Mission régionale d'autorité environnementale
OCCITANIE

**Avis sur le projet de défrichement pour la création d'un parc photovoltaïque
sur la commune de FLAUX**

N° Saisine : 015328/A P

Date : 11 mai 2026

Figure 3: localisation des enjeux écologiques

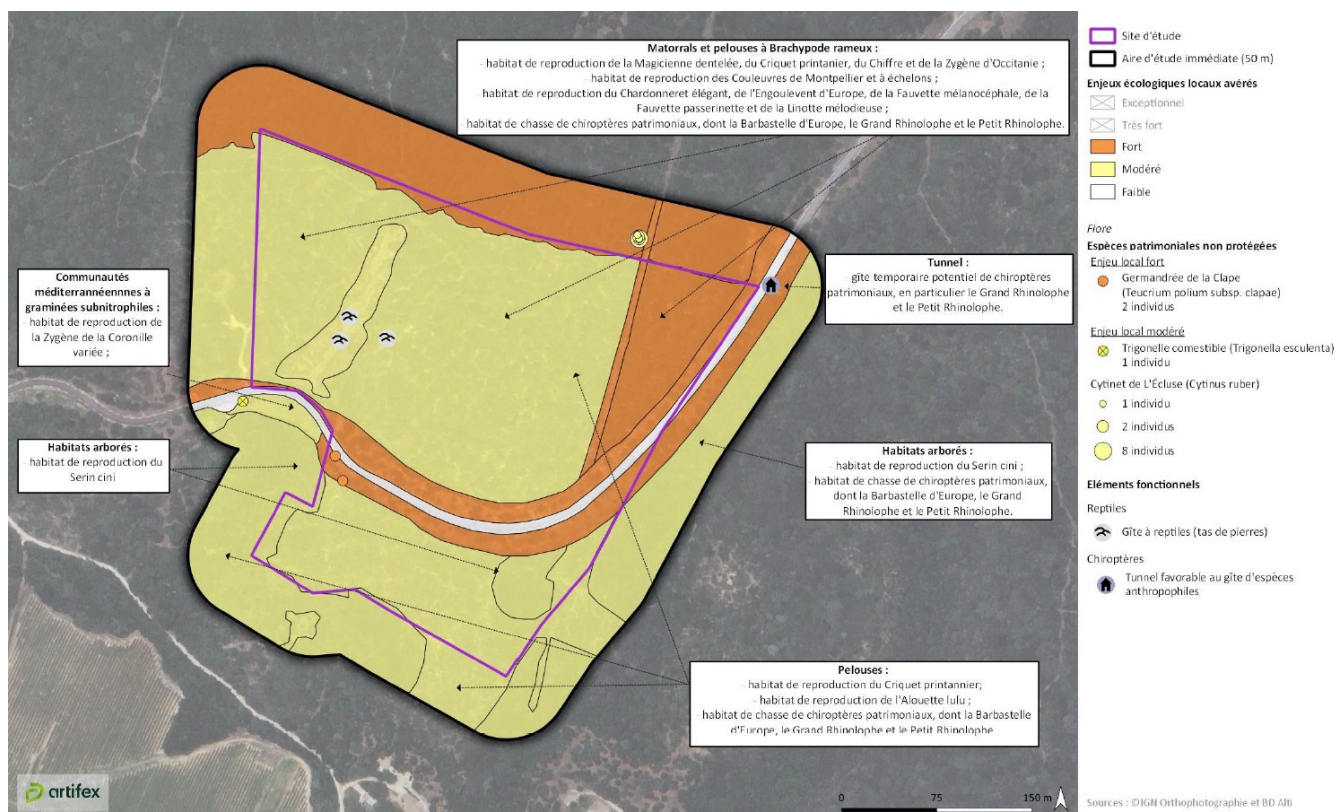
La MRAe indique que les enjeux faunistiques et floristiques sont jugés modérés à forts sur la zone d'implantation du projet. Le défrichement portera atteintes de manière durable à de nombreuses espèces ou habitats d'espèces protégées (198 espèces végétales, 94 insectes, 1 amphibien, 5 reptiles, 15 chiroptères, 50 oiseaux et 2 mammifères hors chiroptère).

De plus, malgré des mesures d'évitement et de réduction, des impacts résiduels significatifs persistent sur des espèces protégées (Magicienne dentelée, Engoulevent d'Europe, Fauvette mélanocéphale, Fauvette passerinette, Linotte mélodieuse, Serin cini, Barbastelle d'Europe, Grand Rhinolophe, Petit Rhinolophe, Oreillard gris, Pipistrelle pygmée et Vespère de Savi) et devront donc donner lieu au dépôt d'un dossier de dérogation au régime de protection des espèces.
